Dragages de mise en sécurité et de gestion courante du port de Saint-Pierre

Réponse à l'avis MRAe

Août 2023 - Version : 1

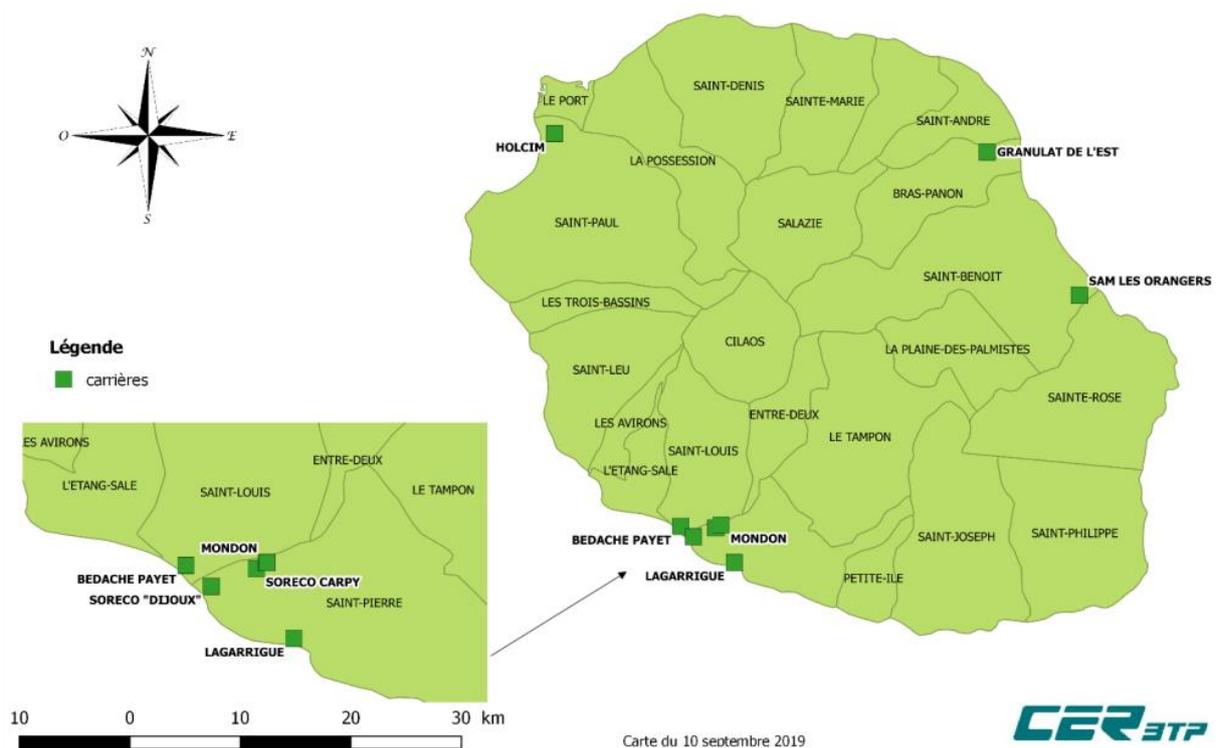
- ***définir plus précisément les modalités techniques qui seront mises en œuvre au droit des emplacements prévus (en particulier ceux envisagés au droit de la plage de Terre Sainte et en amont du radier de la rivière d'Abord) pour le ressuyage des sédiments pour s'assurer de l'absence de risques de pollution par les contaminants présents dans les eaux de ruissellement et de risques d'incidences sur la santé humaine, en particulier si les tests d'écotoxicité qui seront réalisés préalablement aux opérations de dragage conduisent à considérer les sédiments comme relevant du statut des déchets dangereux ;***

L'aire de ressuyage à **l'amont du radier** est située à plus de 45 m du petit bassin historique, et dans un décaissement d'environ 2 m par rapport au TN entre le piège à cailloux et la route. Il existe donc uniquement deux façons pouvant entraîner les matériaux en-dehors de l'aire de ressuyage :

- Envol par le vent : pour empêcher les sédiments de quitter le piège à cailloux de cette façon, un arrosage anti-poussière sera mis en place pendant toute la durée du ressuyage.
- Remise en eau lors des crues : Les opérations de dragage seront réalisées pendant l'hiver austral, lors duquel les risques de crue sont faibles. En cas de risque de crue, les sédiments inertes seront évacués en ISDI. Les sédiments non inertes seront maintenus sur place, où ils n'aggraveront pas le risque inondation puisqu'ils ne seront pas placés en remblai par rapport

au TN, comme illustré à la figure 88 du DAEU. Dans ce cas, les sédiments retourneraient en partie vers les bassins d'où ils auraient été extraits, ce qui reviendrait à la situation d'avant dragage, et non pas à une pollution supplémentaire.

Résultats des mesures de la turbidité le 26/10/2022

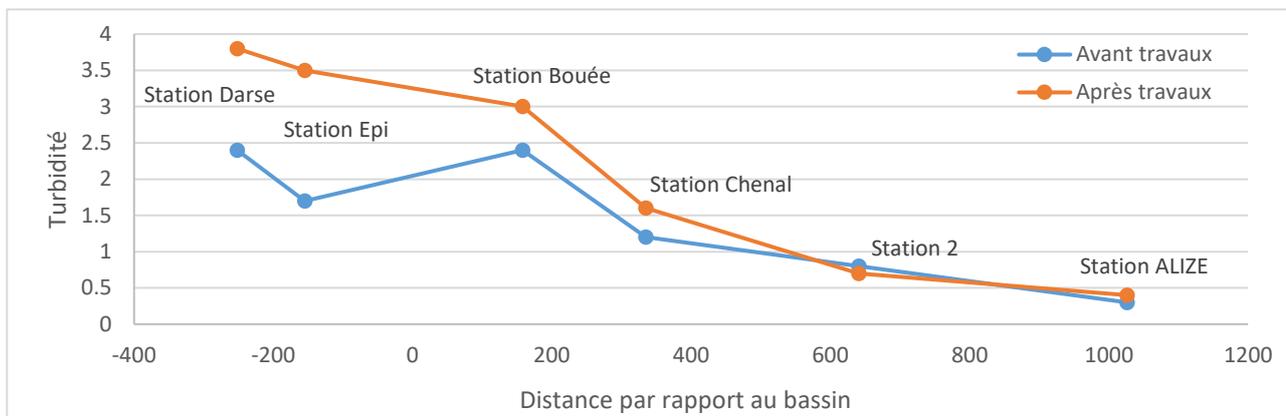
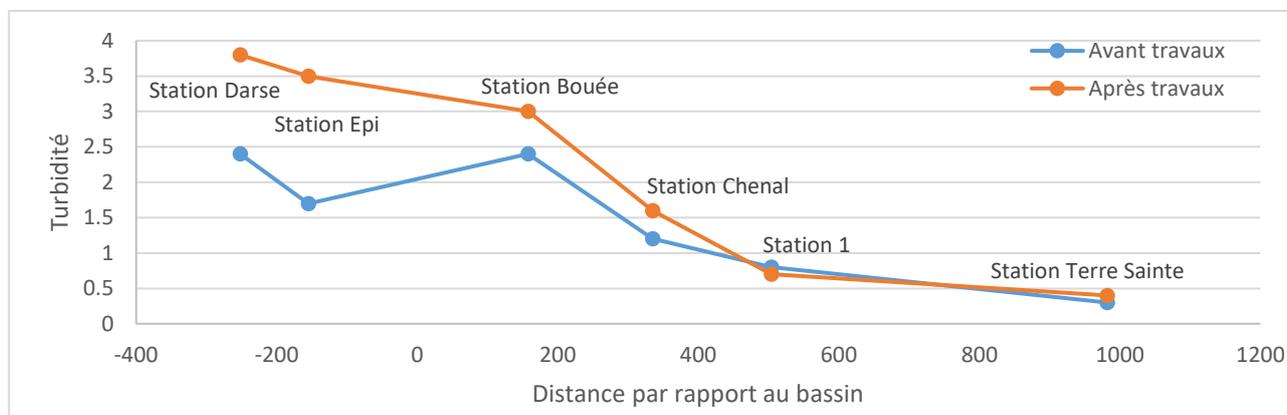
- ***définir des mesures d'urgence en cas d'observation d'un panache de matières en suspension (MES) se dirigeant vers l'extérieur du port lors des travaux de dragage du chenal et du petit bassin historique, et lors de la construction ou du démontage du merlon provisoire ;***

L'analyse des résultats montre que le panache impacte la turbidité de la darse portuaire (+1.4 NTU), de l'avant-port (+1.8 NTU au niveau de l'épi le plus proche du port ; +0.6 NTU au niveau de la bouée) et de la sortie de port au niveau du chenal (+0,4 NTU).

En revanche, que ce soit en direction du Sud ou de l'Ouest, le panache n'impacte pas la turbidité des stations de la pente externe au niveau des zones sensibles (de +0.1 à - 0.2 NTU).

Figure 6 – Tracé de la canalisation marine et position du point de rejet

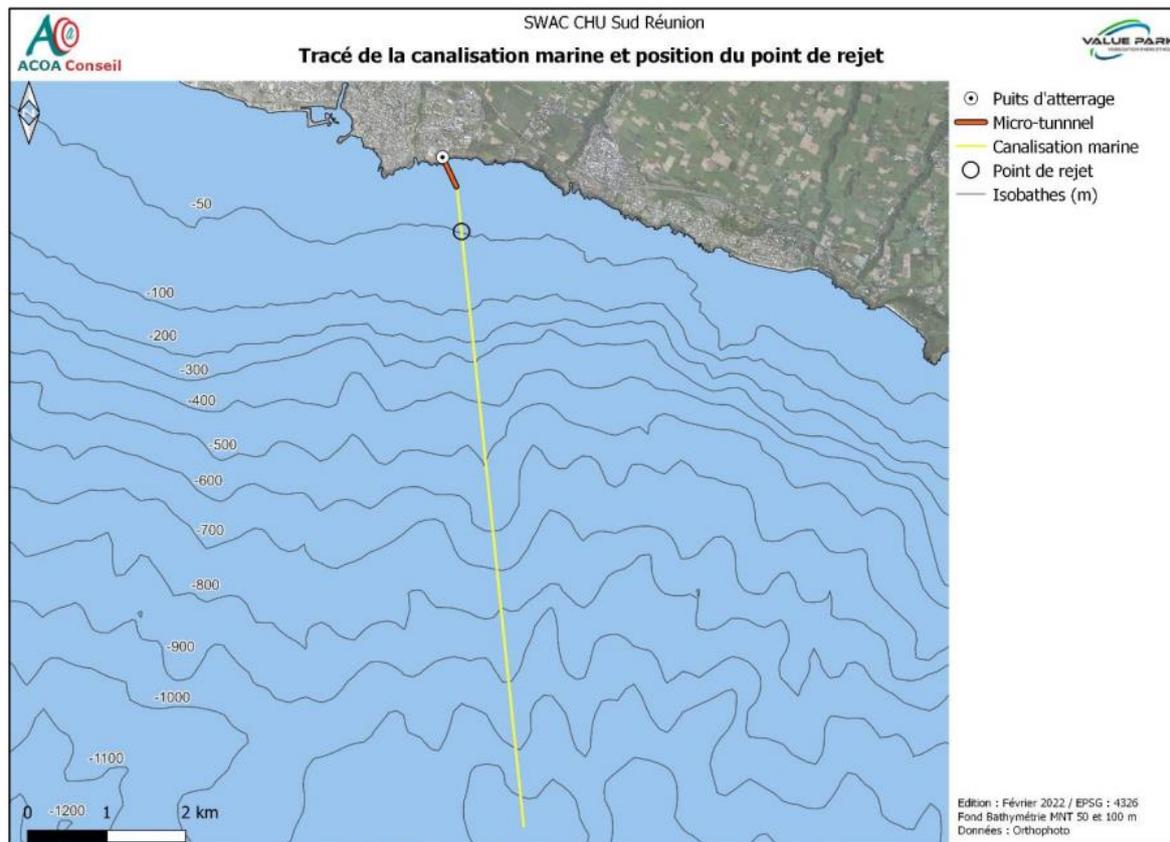
- ***L'Ae recommande au porteur de projet de compléter l'étude d'impact sur l'analyse du cumul des incidences avec d'autres projets existants ou approuvés conformément aux dispositions de l'article R.122-5 du code de l'environnement, en faisant un focus particulier avec le projet de SWAC sud qui a fait l'objet d'un avis de l'autorité environnementale en 2022 (voir l'avis de la MRAe de La Réunion référencé 2022APREU7).***

Un autre projet a été autorisé au titre du Code de l'Environnement le 19 décembre 2022 (arrêté préfectoral n°2022-2630) au niveau de la masse d'eau littorale de de Saint-Pierre, le SWAC CHU Sud. Ce projet consiste au prélèvement en profondeur (plus de 1 000 m) d'eau de mer froide permettant de refroidir un circuit d'eau douce passant dans les bâtiments du CHU afin de le climatiser. Les canalisations prélèveront l'eau de mer au droit de Terre Sainte, à plus de 8 km de la côte.

Le point de rejet est situé à 50 m de profondeur, à environ 1 km de la côte, et à plus de 2 km du port de Saint-Pierre.
